Oggetto: Trasmissione del Parere Istruttorio Conclusivo relativo alla modifica dell'AIA rilasciata alla Novamont S.p.A. (Ex Mater-Biopolymer S.r.l.) per l'esercizio dello stabilimento di Patrica (FR) - Procedimento ID 111/14695.

Parere Istruttorio Conclusivo

Modifica Non Sostanziale “Aree di stoccaggio prodotti finiti”

- Installazione di 2 ulteriori nuovi serbatoi per THF -

Figura 1 Nuovi serbatoi - Collegamento circuito recupero vapori

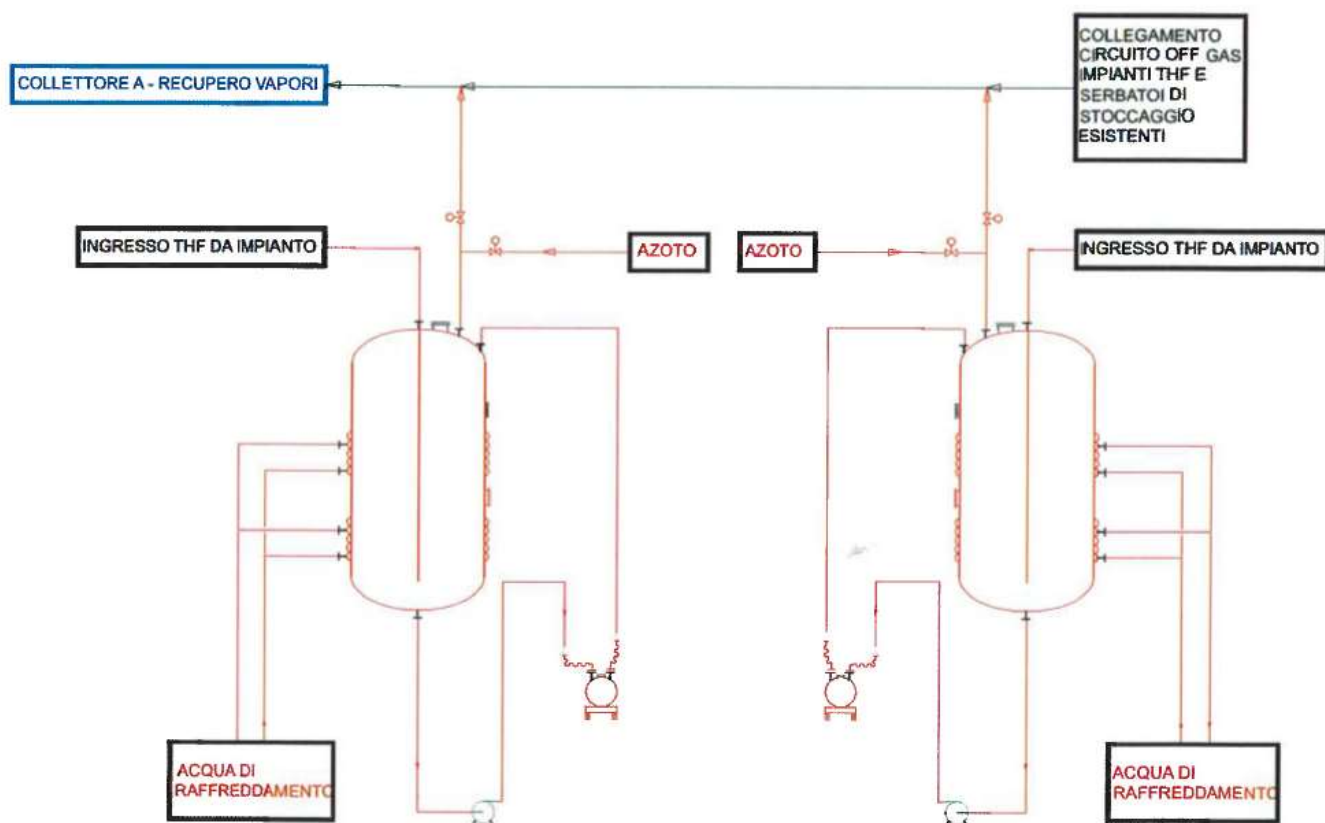
- 1) Confermare se il recupero vapori riguarda gli sfiati sia durante la fase di stoccaggio, sia durante le fasi di carico/scarico e inoltre indicare i sistemi di abbattimenti applicati.
 - 2) Precisare se viene effettuata una polmonazione con gas inerte (azoto) durante le fasi di stoccaggio e carico/scarico.
 - 3) Chiarire se tutti tali sfiati, post recupero, sono inviati agli ossidatori catalitici (O.C.) presenti.
 - 4) Specificare se sono tutti convogliati agli O.C. con un'unica condotta e le portate media e massima in Nm³/h previste. Chiarire, infine, se gli O.C. si autosostengono dal punto di vista termico e il range di temperatura nelle fasi di esercizio.
 - 5) Illustrare quanto sopra anche mediante idonei schemi.”
-

1) Confermare se il recupero vapori riguarda gli sfiati sia durante la fase di stoccaggio, sia durante le fasi di carico/scarico e inoltre indicare i sistemi di abbattimenti applicati.

2) Precisare se viene effettuata una polmonazione con gas inerte (azoto) durante le fasi di stoccaggio e carico/scarico.

4) Illustrare quanto sopra anche mediante idonei schemi.

I vapori vengono generati prevalentemente durante la fase di carico. Per garantire tale condizione, i serbatoi sono tenuti a temperatura e pressione lontane da quelle di ebollizione del THF, analogamente a quanto già avviene per i serbatoi esistenti. Il THF evapora a circa 65°C [NOTA DEL G.I.: si precisa che bolle a 65°C] a pressione atmosferica; la condizione di esercizio dei serbatoi prevede una pressione di poco superiore a quella atmosferica (1.010-1.020 bar(a)) e una temperatura di esercizio di 30 °C.

La pressione del serbatoio sarà sempre in controllo (sia durante il carico/scarico che durante lo stoccaggio): all'occorrenza l'eccesso di vapori sviluppati verranno scaricati verso il circuito di recupero off gas, mentre, quando necessario, cioè nel caso in cui la pressione dovesse diminuire, un leggero flusso di azoto la riporterà al valore di esercizio.

- a) il THF in alimento ai serbatoi è raffreddato tramite scambiatori alimentati ad acqua di torre in uscita dagli impianti di distillazioni;
- b) i serbatoi saranno coibentati;
- c) i serbatoi presenteranno una serpentina a semitubo esterno per la circolazione di acqua di torre che avrà il compito di raffreddare il prodotto in caso di un anomalo riscaldamento esterno.

Il sistema sarà dotato di una polmonazione con azoto. In particolare, i serbatoi sono collegati a due reti differenti di azoto, una utilizzata in condizioni di normale esercizio, l'altra di sicurezza in caso di malfunzionamento della prima.

La polmonazione è correlata ad un sistema di controllo di pressione del serbatoio, in particolare avviene tramite opportune valvole pneumatiche che reintegrano nel caso in cui la pressione del serbatoio dovesse diminuire.

La Figura 1 mostra il collegamento dei serbatoi al sistema di recupero vapori (punto 1), la serpentina interna di raffreddamento ad acqua torre e la polmonazione di azoto (punto 2):

Figura 2 Sistemi di abbattimento durante l'esercizio normale

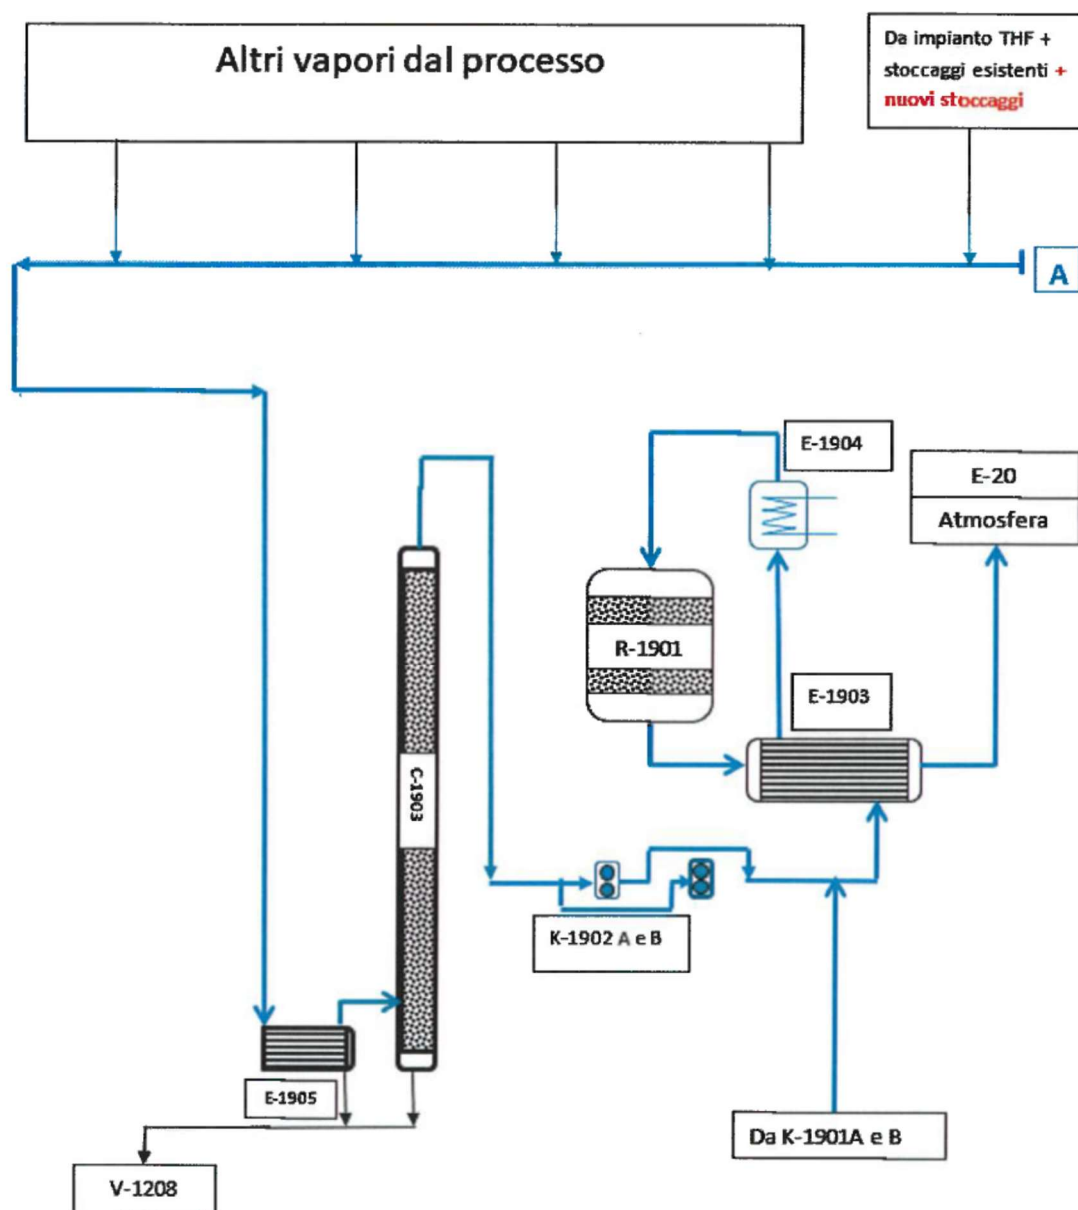
3) Chiarire se tutti tali sfiati, post recupero, sono inviati agli ossidatori catalitici (O.C.) presenti.

Specificare se sono tutti convogliati agli O.C. con un'unica condotta e le portate media e massima in Nm³/h previste. Chiarire, infine, se gli O.C. si autosostengono dal punto di vista termico e il range di temperatura nelle fasi di esercizio.

Gli sfiati a valle dei sistemi di abbattimento (come descritti al punto 1) sono convogliati in una condotta che alimenta l'ossidatore catalitico in marcia mediante delle soffianti denominate K-1902 A/B.

Sulla stessa condotta viene inviata una portata di aria ambiente, tramite le soffianti denominate K-1901 A/B, che è preponderante rispetto alla portata dei vapori e necessaria per il funzionamento in sicurezza dell'ossidatore catalitico; tale portata può variare tra un minimo di 1000 Nm³/h a un massimo di 3000 Nm³/h e in condizioni di normale esercizio è 1500 Nm³/h.

Il flusso aeriforme viene preriscaldato mediante il recuperatore di calore E-1903, sino ad una T di circa 300 °C per consentire il corretto processo di ossidazione. Qualora sia necessario, è previsto l'intervento del preriscaldatore elettrico E-1904, per mantenere, sempre al di sopra di un valore minimo, la Temperatura di ingresso all'ossidatore catalitico.

Dal punto di vista termico, l'ossidatore catalitico si autosostiene in condizioni normali di esercizio e opera ad una temperatura compresa tra un minimo di 400 e un massimo di 600 °C.

La Figura 2 mostra il circuito di recupero vapori durante l'esercizio normale (punto 3) con l'ossidatore R-1901 in marcia.

Nota GI: Didascalia
